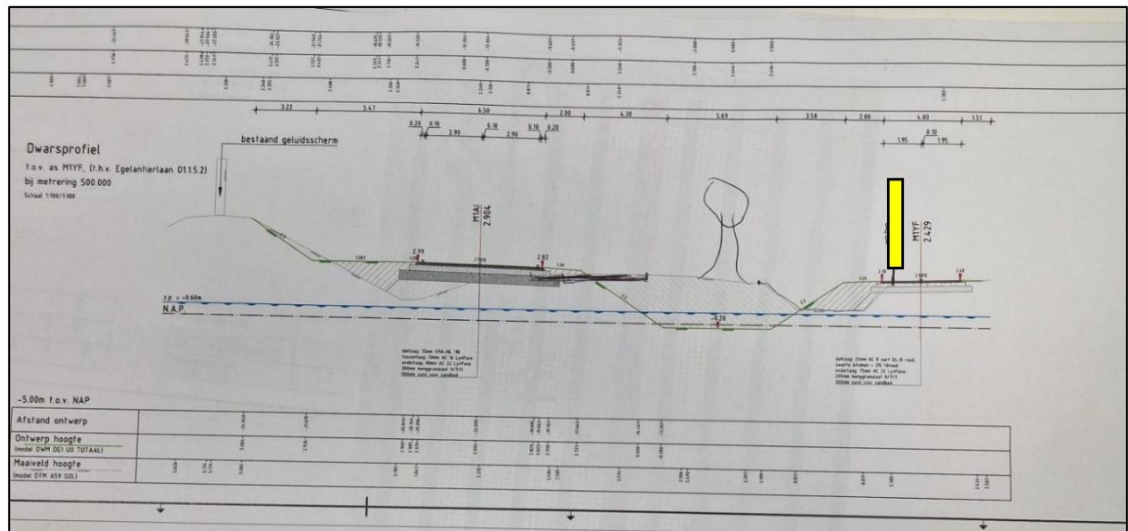
- i. Het is niet voldoende duidelijk dat alternatieve vliegroule voldoende effectief is om de functie van de essentiële vliegroule tijdelijk over te nemen. Wanneer deze zonder aanvullende maatregelen voldoende effectief zou zijn, kan ook worden gesteld dat de originele vliegroule niet essentieel is. Graag nader onderbouwen óf aanvullende maatregelen nemen. Het Kennisdocument zegt hierover o.a.:

1. "Als een essentiële vliegroule naar een foerageergebied zijn functie niet meer kan vervullen, is het noodzakelijk dat er een nieuwe vliegroule wordt gerealiseerd naar het foerageergebied. Dit kan door bijvoorbeeld het opwaarderen van de bestaande beplanting of andere geleidende structuren (zoals waterwegen) of door de aanleg van nieuwe beplanting of andere geleidende structuren"

Het is niet uitgesloten dat de functie van deze alternatieve route door de rand van de bebouwde kom de functie van de in het nader onderzoek geconstateerde essentiële vliegroule niet volledig kan vervangen. Derhalve is nader beschouwd of na het verwijderen van de bomen aan de Spoorlaan in de tijdelijke situatie ondanks het zeer beperkte ruimtebeslag van deze specifieke situatie, maatregelen kunnen worden getroffen om de vliegroulefunctie ter plaatse aanvullend alsnog te versterken en daarmee de functionele uitwisselingsmogelijkheden van de gewone dwergvleermuis langs de zone van de Spoorlaan te garanderen.

Hiervoor zijn de volgende maatregelen vastgelegd:

- *In de ruimte tussen het nieuwe fietspad en de watergang (afbeelding 1) zullen gedurende de actieve periode kunstmatige verplaatsbare voorzieningen (object van buizenframe met stuifdoek of gaas met een maaswijdte van maximaal 1,5cm) met een totale hoogte minimaal 3,5m en een 'kroonafstand' van max. 5-7m (afbeelding 2);*

- Op het traject Spoorlaan zullen op die delen waar significante 'gaten' vallen in de boomstructuren kunstmatige voorzieningen worden geplaatst. Zoals in onderstaande afbeeldingen te zien zijn er tussen de kruising Kastanjelaan-West en de Stationstraat twee trajecten (1 + 3) waar door de kapwerkzaamheden in de tijdelijke situatie geen geleiding aanwezig is. Op de overige trajecten (2, 4 en 5) is er geleiding in de vorm van hoge heggen, (donkere) achtertuinen en bebouwing waar gewone dwergvleermuizen zich op kunnen oriënteren.

- Alleen op de deeltrajecten 1 en 3 zullen kunstmatige voorzieningen worden geplaatst. In onderstaande afbeelding zijn de locaties van de voorzieningen aangegeven op basis van de dimensies (2 meter doorsnede) en een interval van 5-7 meter (afstand randen 'boomkroon').

- *De voorzieningen zullen in verband met de fasering van het werk en het zeer beperkt ruimtebeslag tussendoor minimaal 1x worden verplaatst, zodanig dat de verbinding continu in stand blijft gedurende de actieve periode van de vleermuizen.*

Afbeelding 5 Voorbeeld complexiteit ruimtebeslag i.r.t. boven- en ondergrondse infra t.p.v. de Spoorlaan.

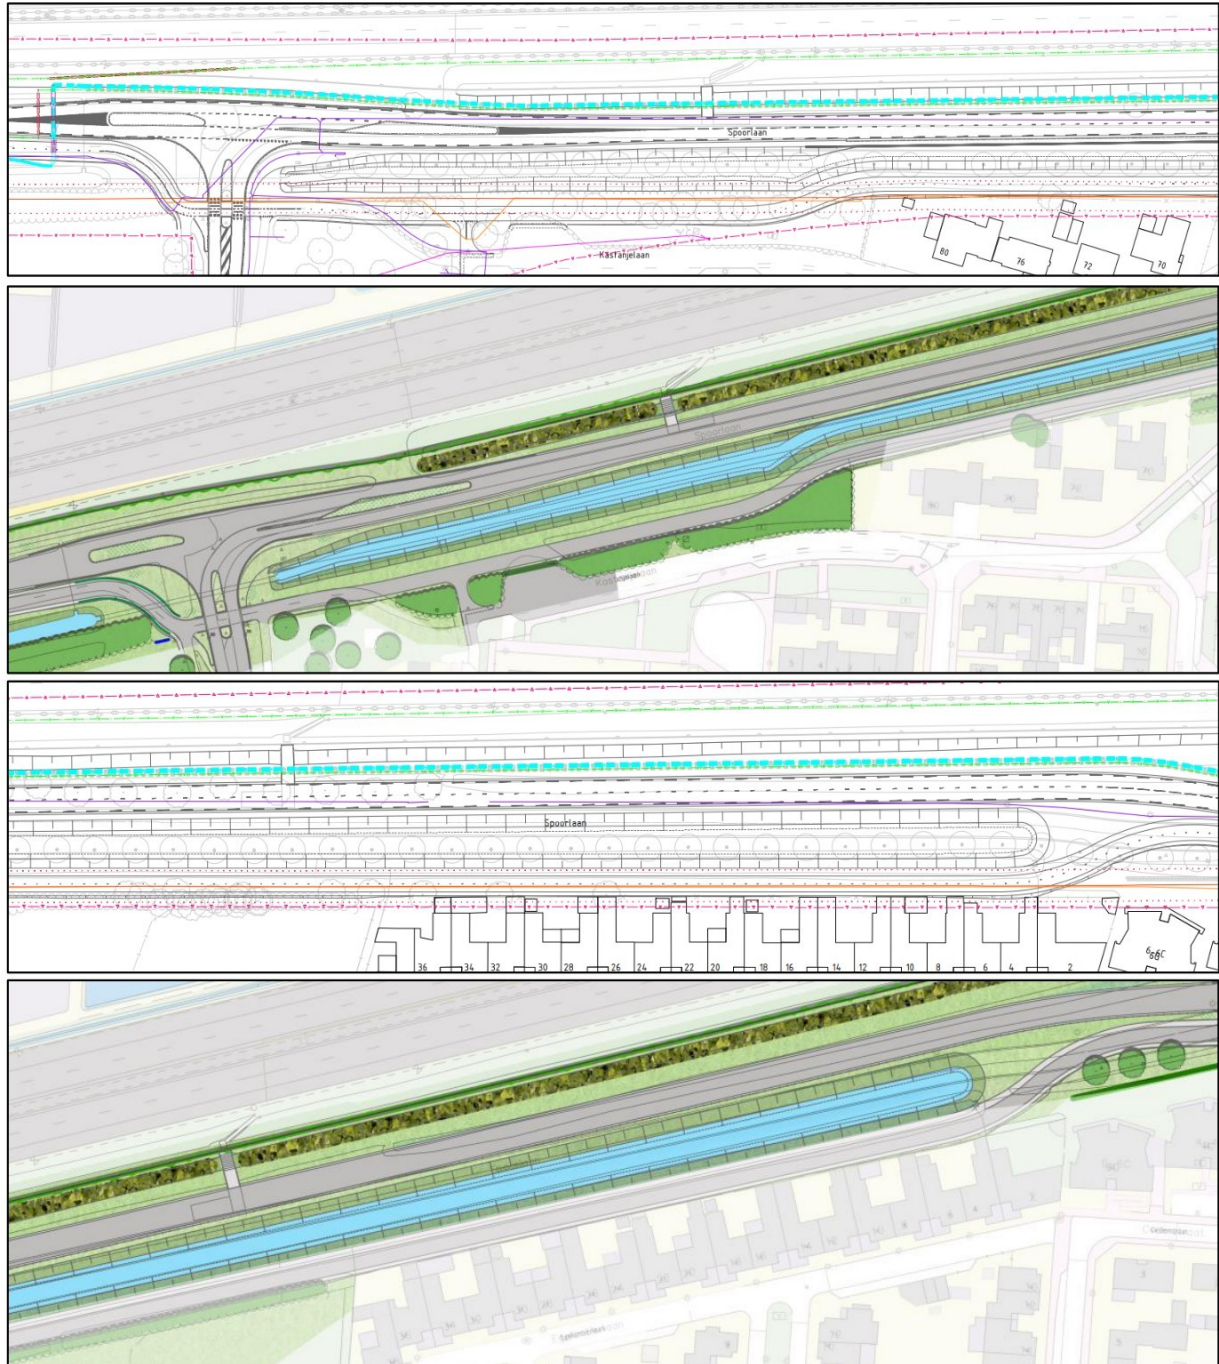
- i. Het is nog niet duidelijk dat de voorgestelde permanente maatregelen voldoende functioneel en effectief zijn én dat deze het beste alternatief zijn wat kan worden aangebracht voor de gewone dwergvleermuis. Wanneer theoretisch beter passende maatregelen niet kunnen, ontvangen wij graag een onderbouwing waarom dit niet mogelijk is. Het Kennisdocument zegt hierover o.a. het volgende:

1. “Op basis van een nauwkeurige beschrijving van de route die bij de ingreep verdwijnt of wordt aangetast, moeten mogelijke alternatieven worden afgewogen om tot de best passende optie te komen die de functie van vliegroute vervangt.”

Ten aanzien van de alternatievenafweging betreft het probleem in de situatie ter plaatse van de Spoorlaan het ruimtegebrek en de raakvlakken met de boven- en ondergrondse infra, laatgenoemde zijnde de aanwezige kabels en leidingen.

In onderstaande afbeelding is van zuid naar noord de ligging te zien van:

- *het nieuw te realiseren fietspad*
- *de hogedruk gasleiding Gasunie*
- *de watergang t.b.v. wateropgave Waterschap*
- *de opgeschoven Spoorlaan*
- *NUTS voorzieningen met middenspanning van Enexis*

- *het ingekorte talud / damwand (gedeeltelijk) + geluidscherm*

Hieruit is duidelijk te zien dat er in de eindsituatie op de plek van de bestaande vliegroute (lees: boomlocaties) geen mogelijkheden om bomen terug te planten. Enerzijds doordat conflicteert met de eisen van de Gasunie (vanuit veiligheid geen bomen binnen de invloedssfeer van een leidingstroom) en anderzijds de wateropgave van het Waterschap waardoor geen mogelijkheid om bomen in of langs de watergang aan te planten. Vervolgens is de ruimte opgesoupeerd door de weg en is de enige optie om het resterende talud, zoals opgenomen in de aanvraag, in te richten met hogere struikvormers. Derhalve is laatstgenoemde in deze situatie het enige mogelijke scenario en daarmee de best passend optie.
